## 改善箇所説明図

### 基準不適合発生箇所

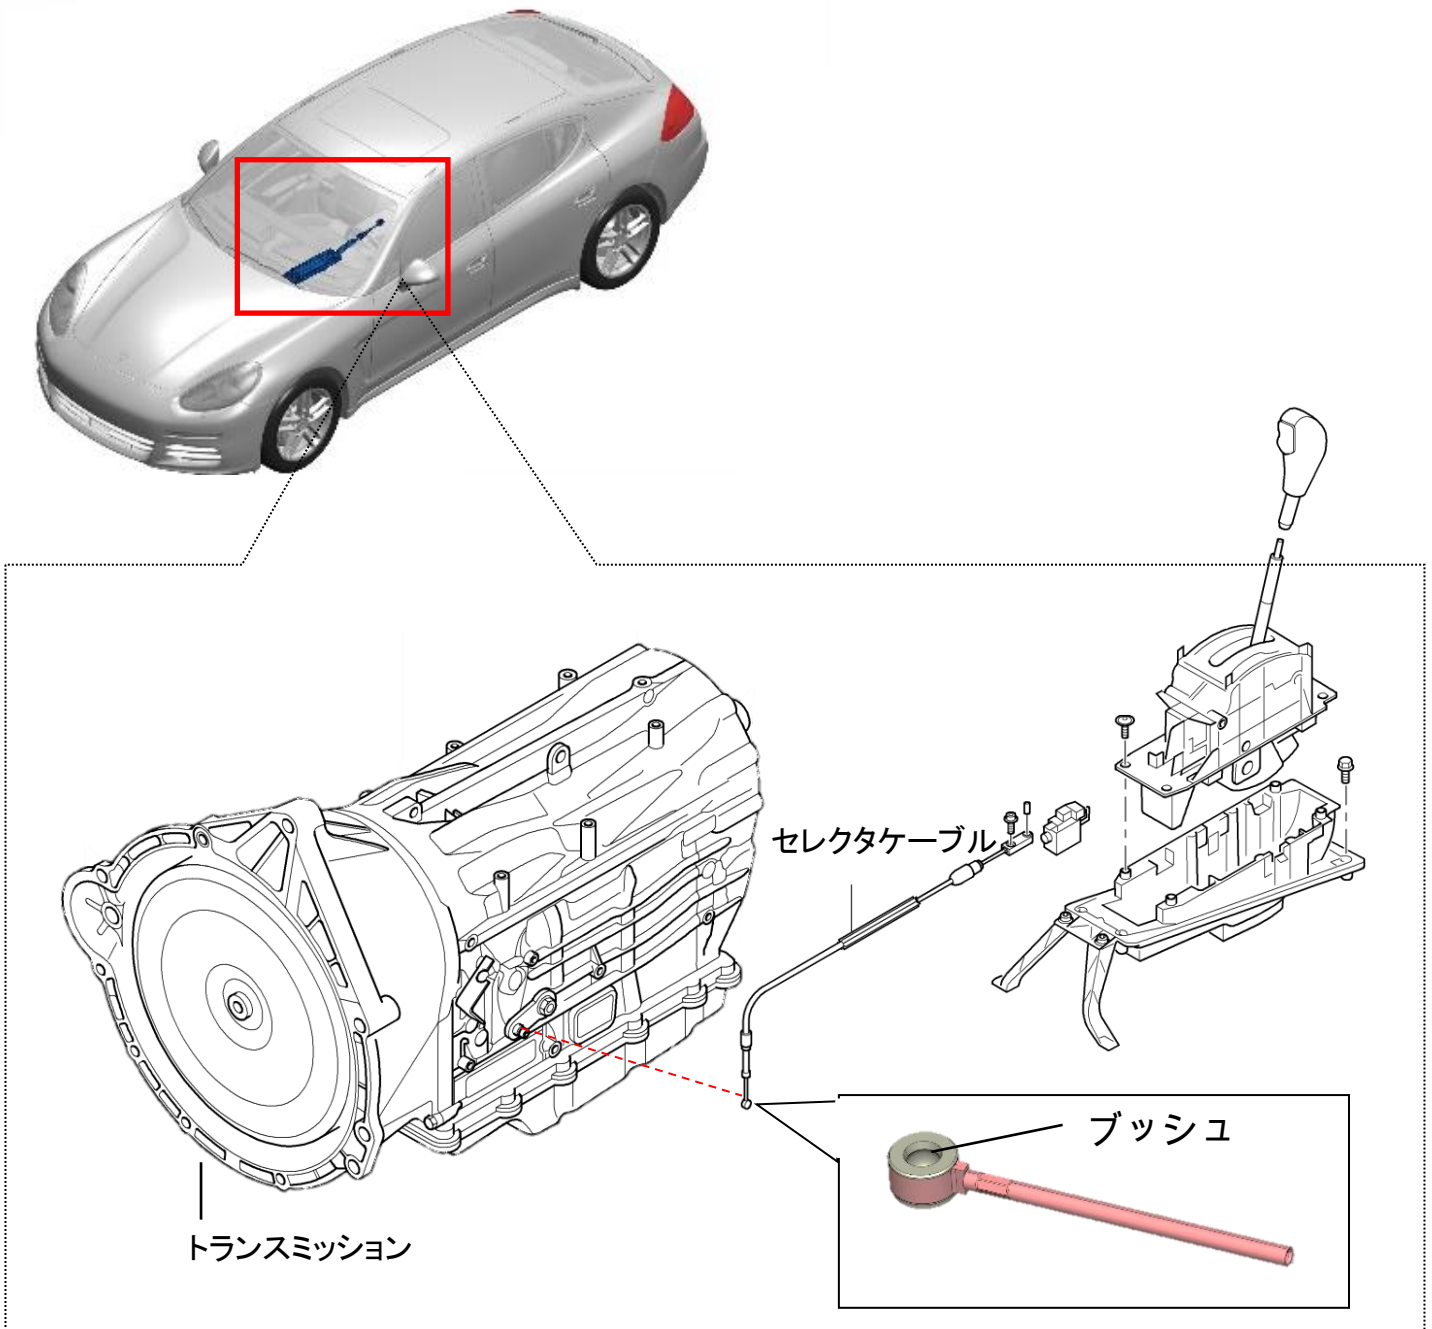
オートマチックトランスミッションのセレクトケーブルにおいて、ブッシュの材質が不適切なため、強度が不足しているものがある。そのため、当該ブッシュが破損し、シフト位置が正しくトランスミッションに伝わらず、パーキングブレーキを作動させていない場合、意図せず車両が動き出すおそれがある。

全車両、セレクトケーブルのブッシュを対策品に交換する。

識別： 改善済車両には車台番号打刻の中央下側に黄色ペイントを塗布する。
